Projet éolien Des Neiges Secteur sud

Étude d'impact sur l'environnement
Volume 9 – Réponses aux questions,
commentaires et demandes
d'engagements

Dossier 3211-12-242

Délimitation du milieu humide MH006 et nouveau tracé du chemin planifié

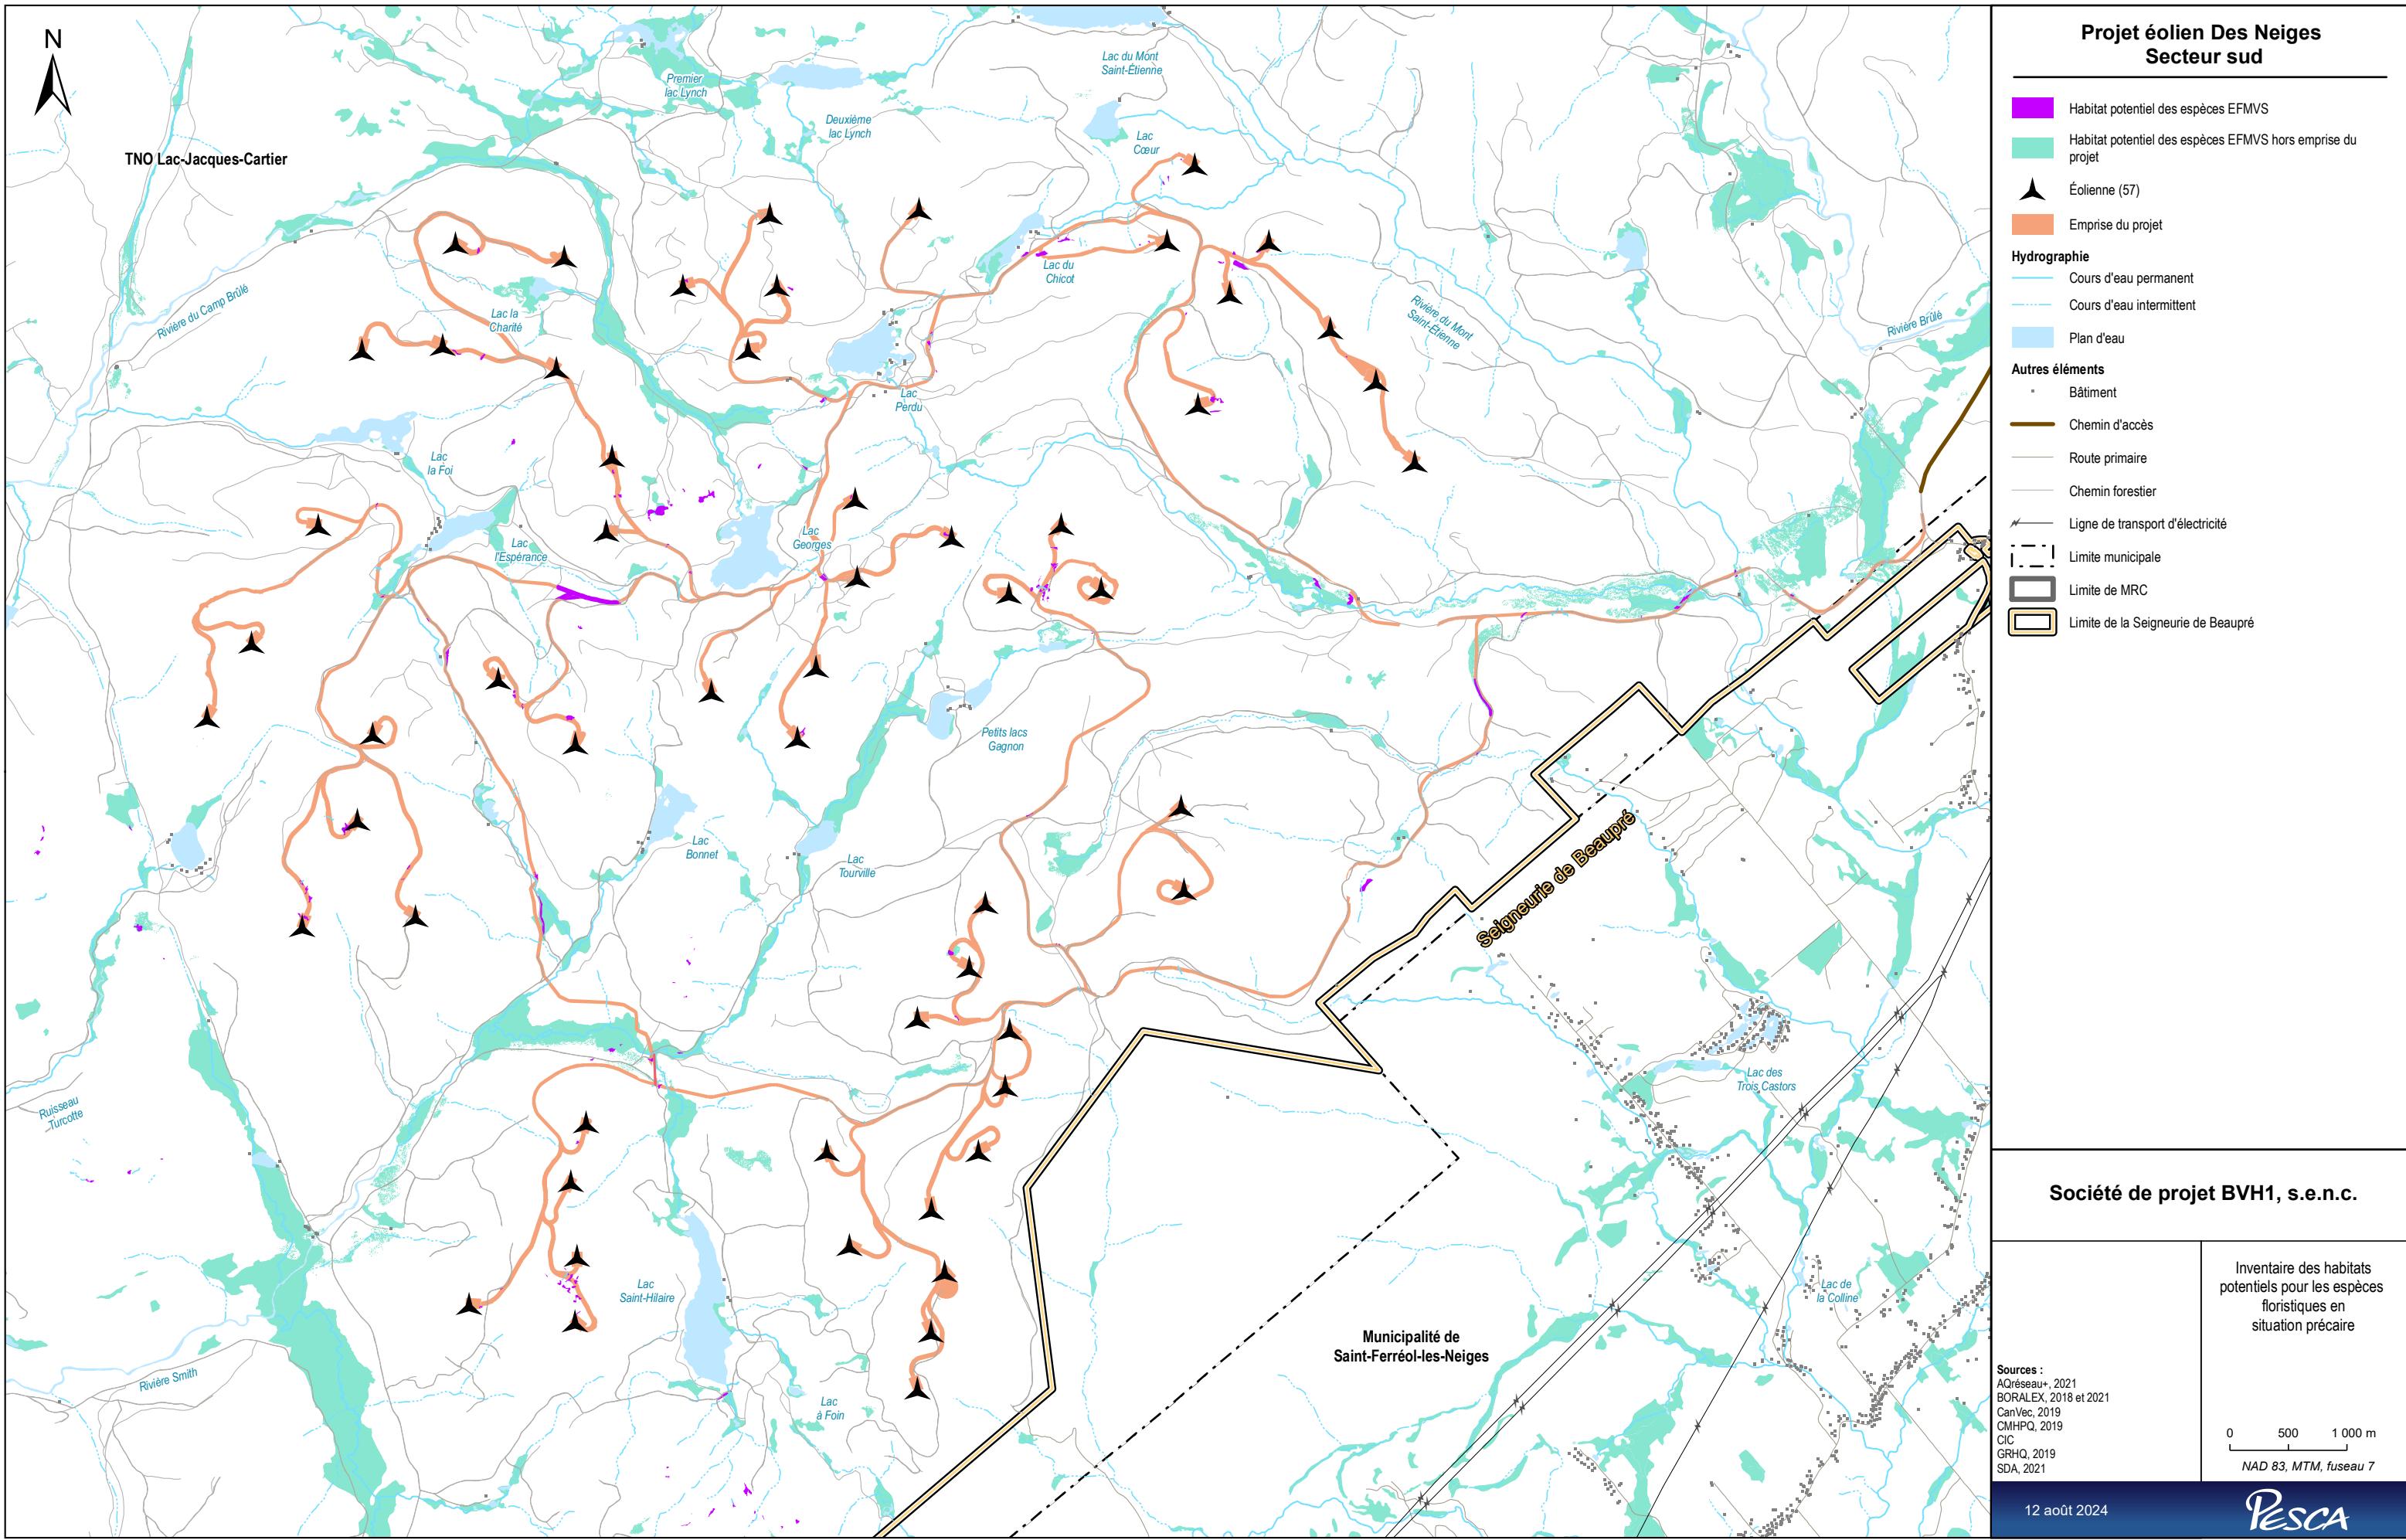
Le processus itératif de l'initiateur semble avoir été bien exécuté dans la majorité des sites et des milieux sensibles. Cependant, lorsque l'on regarde la carte 5 des plans d'optimisation du projet (Document : BLXSBP_3492_Sud_Atlas_Optimisation_20240614_1a8), il apparaît que le MH006 (Station d'inventaire SV269ST) sera fortement affecté par le projet.

En effet, la configuration #2 des itérations montre que le chemin planifié emprunterait le chemin déjà existant passant à la bordure sud du MH006, mais que selon les configurations #3 et #7 subséquentes, un nouveau chemin serait construit en plein milieu de celui-ci. Ce faisant, c'est toute la dynamique du milieu humide qui en sera affectée.

L'initiateur devrait minimiser les impacts sur le milieu humide identifié comme MH006 en envisageant d'utiliser le chemin existant considéré à la configuration #2. Si ce n'est pas possible, l'initiateur doit en détailler les raisons et expliquer pourquoi cette configuration est essentielle.

R5 - 1 Une nouvelle visite de terrain effectuée en 2024 a permis de réaliser la caractérisation de la végétation et des sols pour préciser la superficie du milieu humide MH006 et sa délimitation réelle. Le tracé du chemin a été revu afin d'éviter complètement ce milieu humide. La délimitation précise du MH006 et le nouveau tracé sont présentés à l'annexe A du présent volume.

- Milieu humide - MH006
- Nouvelle emprise du chemin
- Ancienne emprise du chemin (configuration 7)
